DODATEK č. 1 KE SMLouvĚ O DíLO č. DSML_UM01/00077/23

Účastníci tohoto dodatku uzavřeli dne 16. 06. 2023 smlouvu o dílo na „Regenerace vnitrobloků ohraničených ul. Dašická, Na Okrouhlíku, Studánecká – IV. etapa.“

OZNÁMENÍ ZMĚNY 09/2023		číslo OZ: 1
Zhotovitel:	Timra s.r.o.	
Investor:	Statutární město Pardubice – městský obvod Pardubice I	Datum: 21. 09. 2023
Název akce: Regenerace vnitrobloků ohraničených ul. Dašická, Na Okrouhlíku, Studánecká – IV. etapa		
Odkazy na	specifikaci:	Zrušení chodníku, rozšíření asfaltových vrstev a obnova uličních vpustí
	na výkresy:	PD zrušený chodník
	na rozpočtové podklady:	Objekt – SO 101 Komunikace, SO 401 VO
	na jinou část smlouvy:	
Důvod vícepráce / méněpráce:		
Předmět změny: Zrušení chodníku, rozšíření asfaltových vrstev a obnova uličních vpustí		
Zrušení chodníku:		
Na základě požadavku investora byla zrušena dodávka chodníku v úseku mezi st. 6835 a st. 616/1 vč. 1 ks veřejného osvětlení, viz. příloha PD zrušení chodníku. Na základě tohoto požadavku vznikly méněpráce a vícepráce spojené s vracením nakoupeného materiálů.		
Rozšíření asfaltových vrstev:		
Z důvodu špatného stavu komunikací a propadlých znaků inženýrských sítí v ulicích Na Okrou

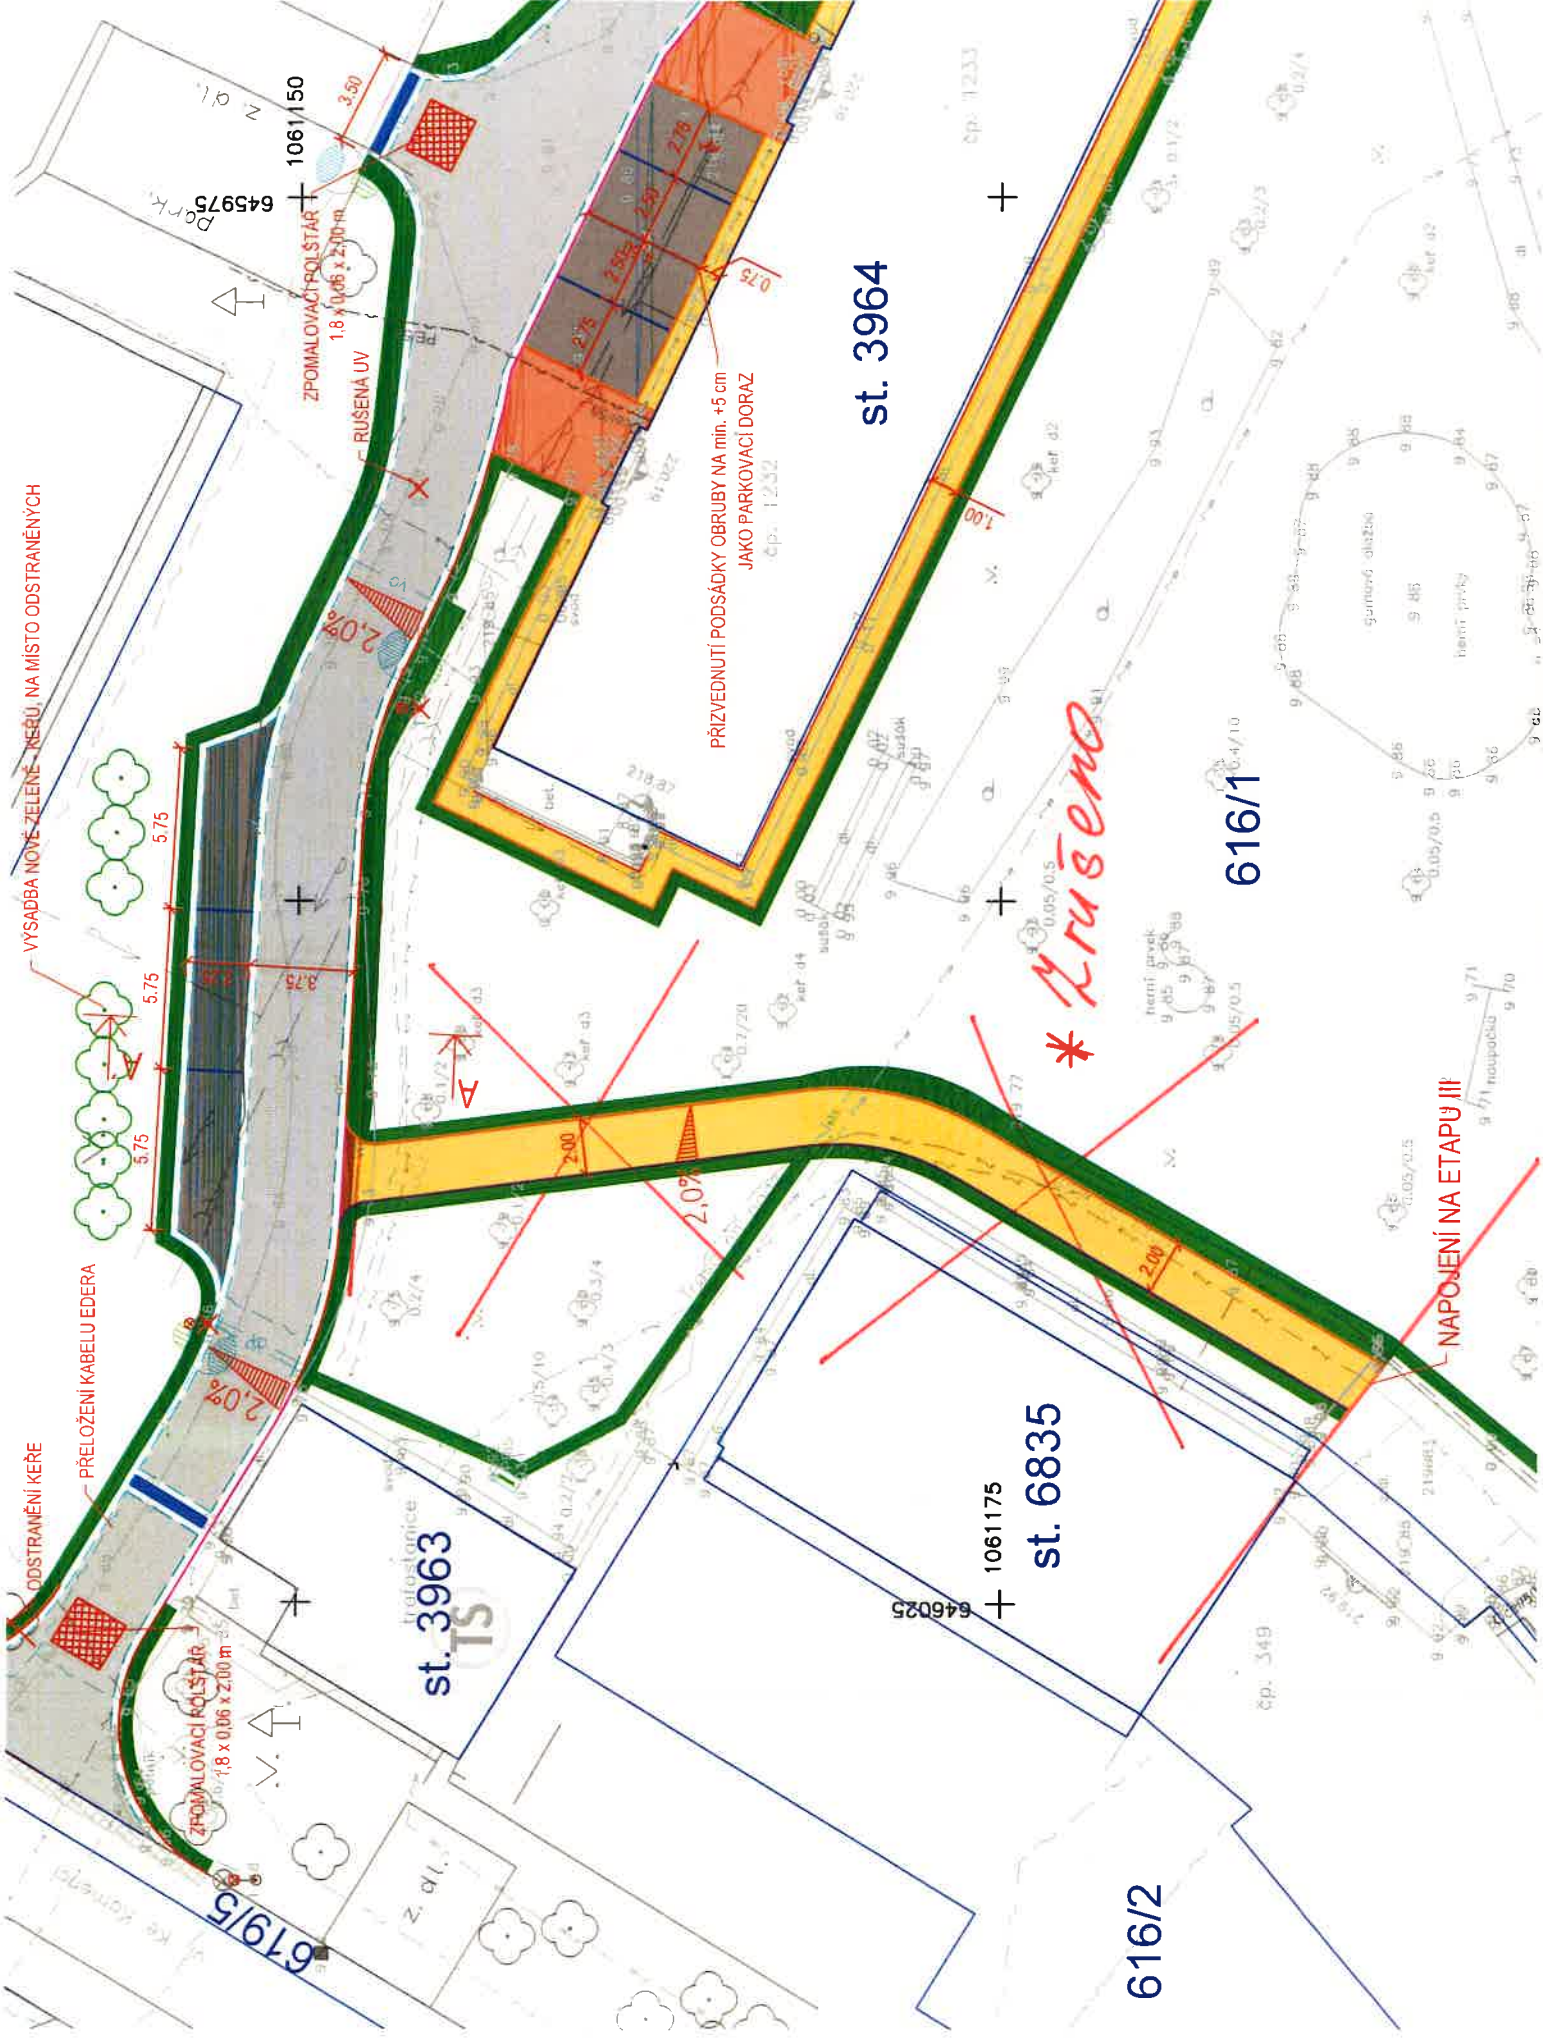
Obnova uličních vpustí:		
S ohledem na výškové řešení, okolní terén a prudké nárazové deště, které se v posledních letech vyskytují, byla AD navržena obnova 2 stávajících UV. Poloha 2 nových uličních vpustí vychází ze stávajících a AD bylo provedeno „převýškování“ celé situace. Původní PD uvažovala v celé míře se zasakováním.		
Stanovisko technického dozoru stavby:		
Stanovisko projektanta stavby:		
Příloha: č.2 – Soupis stavebních prací, č.3 - Podrozpočet výkaz výměr VO , č.4 - PD zrušený chodník

RUIŠENÁ UV

PŘÍZVEDNUTÍ PODSÁDKY OBRUBY NA MIN. +5 cm
JAKO PARKOVACÍ DORAZ

* *Rušeno*
